Mission régionale d'autorité environnementale
ÎLE-DE-FRANCE

**Avis délibéré
sur le projet d'aménagement des quartiers
de la Cité Verte et de la Fosse Rouge
à Sucy-en-Brie (94)**

N° APJIF-2022-043
en date du 22 juin 2022

Illustration 8: Plan des sources de pollution potentielle identifiées par l'étude historique (EI p, 151)

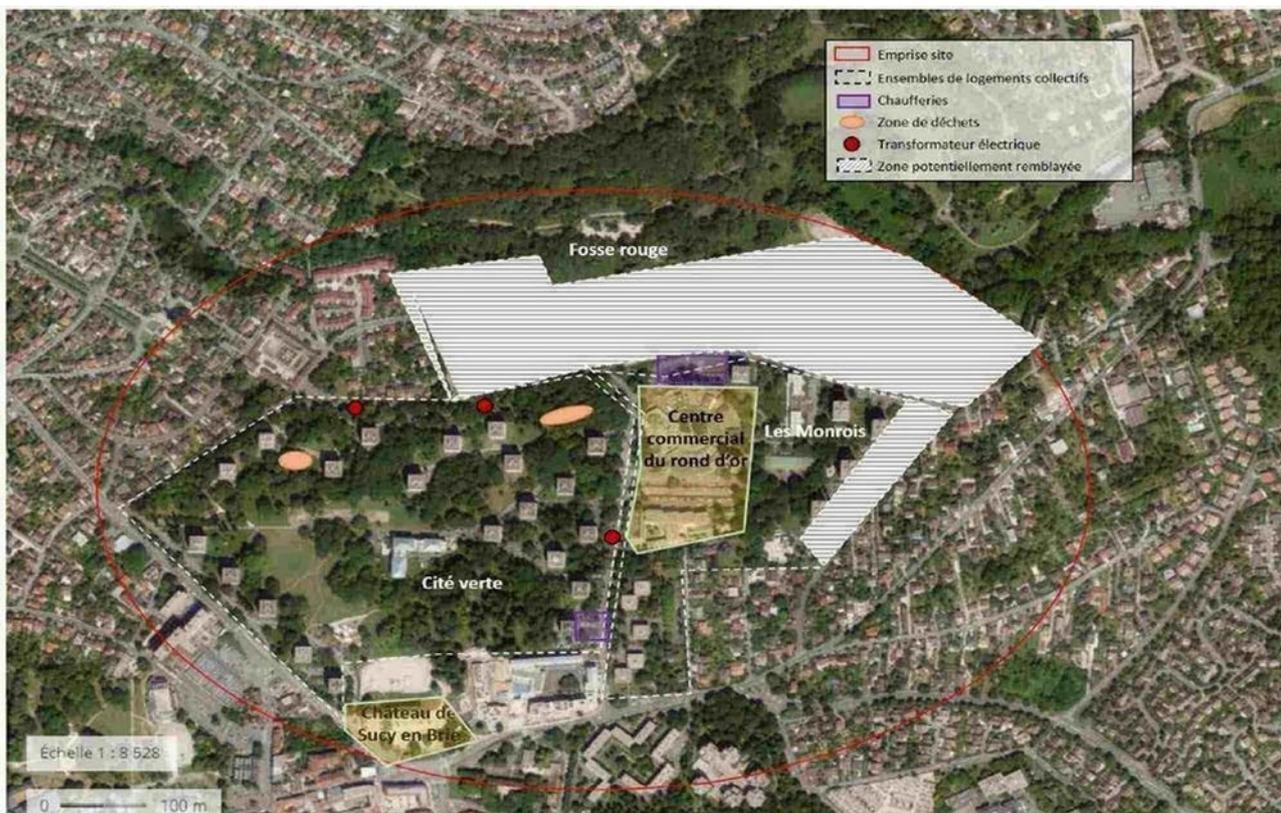
L'ensemble de ces sources potentielles de pollution sont listées et situées sur une carte (tableau et carte de la page 151 tome 1, carte présentée en Illustration 8). L'Autorité environnementale note que les sources potentielles ponctuelles de pollution concernent des secteurs du périmètre du projet où aucun aménagement n'est a priori prévu, tandis que le secteur de pollution diffuse concerne le secteur au nord destiné à recevoir six immeubles de logements et le groupe scolaire.

L'Autorité environnementale constate qu'à ce stade du projet, la caractérisation de la pollution des sols n'a pas été réalisée sur la totalité du site. Elle recommande de préciser les études complémentaires à réaliser avant le développement des futures opérations, permettant d'une part l'opérationnalité des mesures envisagées, et d'autre part de s'assurer de l'absence de risques sanitaires pour les futurs usagers.

- de réaliser des diagnostics de pollution des sols sur l'ensemble des lots situés à proximité de sources ponctuelles ou diffuses potentielles de pollutions ;
- de démontrer l'absence de risques sanitaires pour les futurs usagers du site,
- de démontrer la compatibilité des sols avec la réalisation d'un potager au sein du futur groupe scolaire.

Illustration 10: Végétation au sein du périmètre du projet (source EI page 88 volet A)

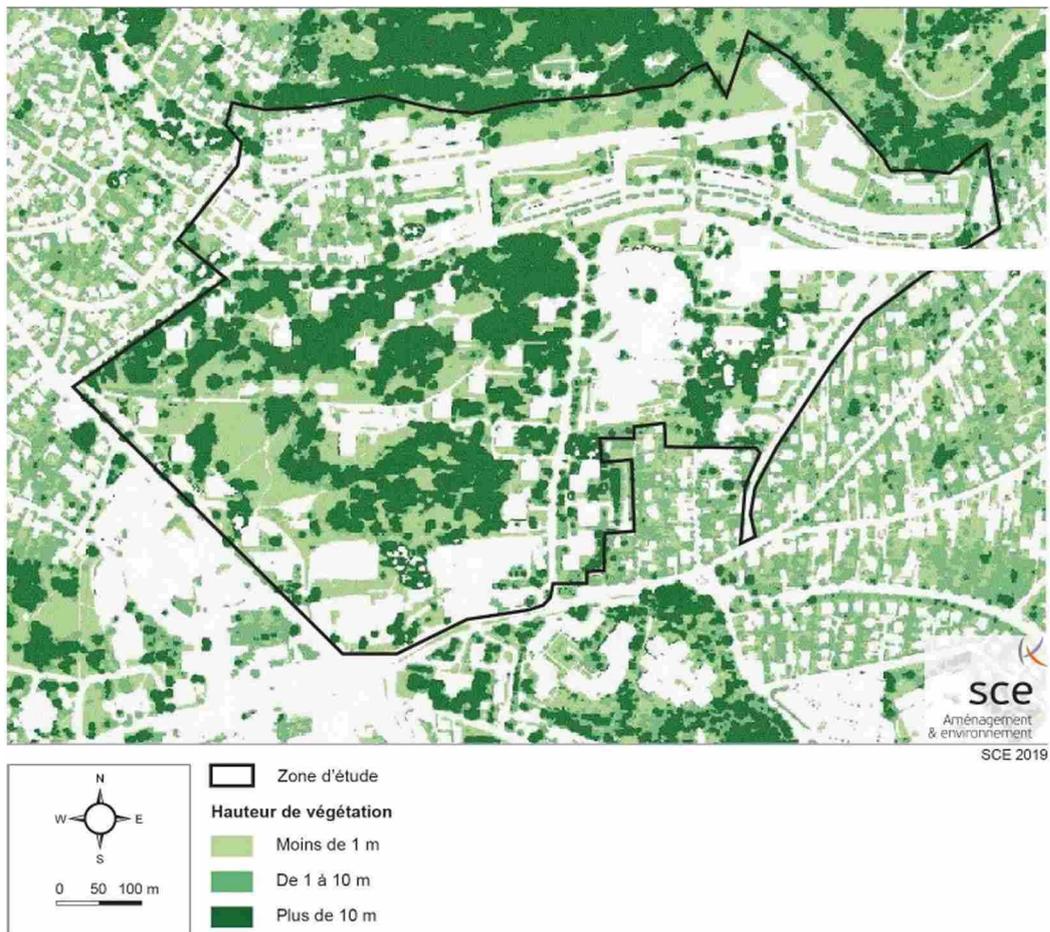
De nombreux espaces boisés existent au sein du périmètre du projet (cf. Illustration 10). Selon l'étude d'impact, le projet prévoit de conserver ce caractère végétal : elle mentionne (page 33 tome 4) que « le projet de la ZAC prévoit une augmentation de la surface d'espaces verts (+5 % d'espaces verts), avec 37 % d'espaces verts en pleine terre ». Les enjeux écologiques sont importants sur le site, par la présence de deux habitats patrimoniaux (la Menthe pouillot et la Molène noire). Des espèces floristiques à enjeu de conservation sont également recensées, ainsi que des arbres remarquables.

L'Autorité environnementale relève que l'étude d'impact précise que « Les constructions du lot C prévues au projet de ZAC impliqueront l'abattage de certains arbres, ce qui entre en contradiction avec la mesure de renaturation demandée par le SRCE. Toutefois, comme présenté précédemment, les emprises des espaces verts vont globalement augmenter d'environ 5% à l'échelle de la ZAC, notamment grâce à la mise en place d'espaces verts sur dalle ». Pour l'Autorité environnementale, des précisions sont nécessaires, concernant le nombre, la

localisation et la typologie des arbres concernés pour évaluer les incidences de tels abattages et justifier en conséquence la cohérence du projet avec les objectifs de préservation et d'amélioration annoncés précédemment.

- préciser la localisation, la typologie et la quantité d'arbres à abattre ;
- de démontrer l'accroissement des surfaces d'espaces verts et la conservation ou le renforcement de leurs fonctionnalités écologiques ainsi que l'adéquation des mesures de compensations envisagées avec leur intérêt pour les écosystèmes locaux ;
- de caractériser la zone tampon et la cour «Oasis» prévues au niveau du groupe scolaire.

Illustration 11: Enveloppe d'alertes zone humides au sein du périmètre projet (page 73 volet A)

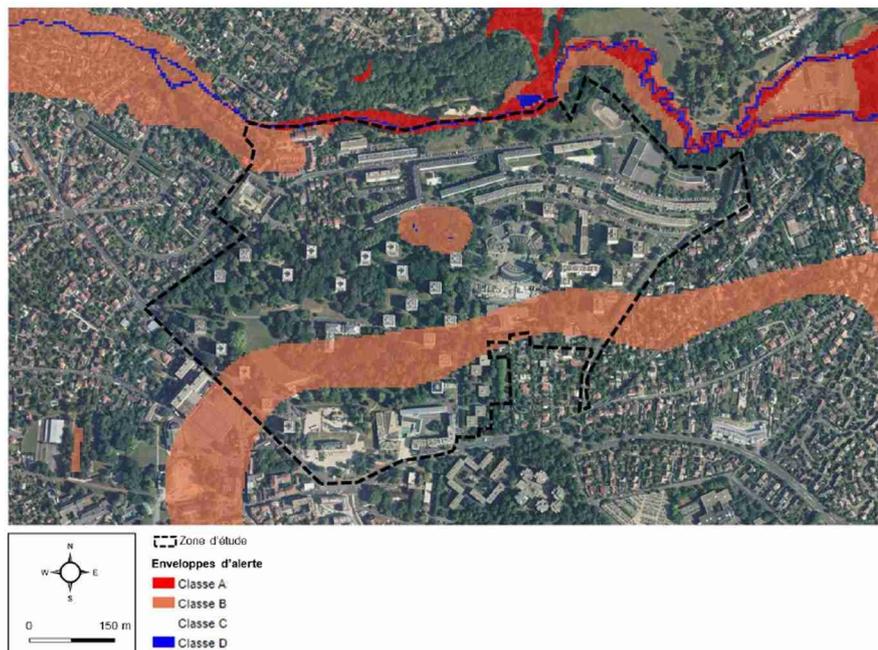
L'une des zones humides potentielles, située en partie centrale au niveau de l'ancien bassin de la Cité Verte, se trouve au niveau du lot C de l'opération d'aménagement. En conséquence, un diagnostic de caractérisation comportant 14 sondages *in situ*, ainsi que des analyses hydromorphiques et botaniques, ont été réalisés en 2016. Les résultats de ce diagnostic sont présentés sur l'illustration 12 et démontrent la présence de deux zones humides, détectées sur critères botaniques : la première au sein du futur lot C et la seconde en bordure du Morbras.

L'étude d'impact précise qu'une zone tampon de cinq mètres sera réalisée autour de la zone humide, afin de garantir qu'elle ne sera ni détruite, ni modifiée. L'Autorité environnementale relève que les informations à disposition dans l'étude d'impact ne permettent pas de s'assurer de la délimitation de la zone humide et que sa localisation mérite d'être documentée et précisée. Elle rappelle en outre que le schéma d'aménagement et de gestion des eaux (SAGE) demande des compensations pour toute surface impactée de zone humide supérieure à 50 m².

(9) L'Autorité environnementale recommande de mieux caractériser les zones humides identifiées dans le périmètre du projet et de prévoir les mesures d'évitement, de réduction ou, à défaut, de compensation des effets liés à leur destruction.
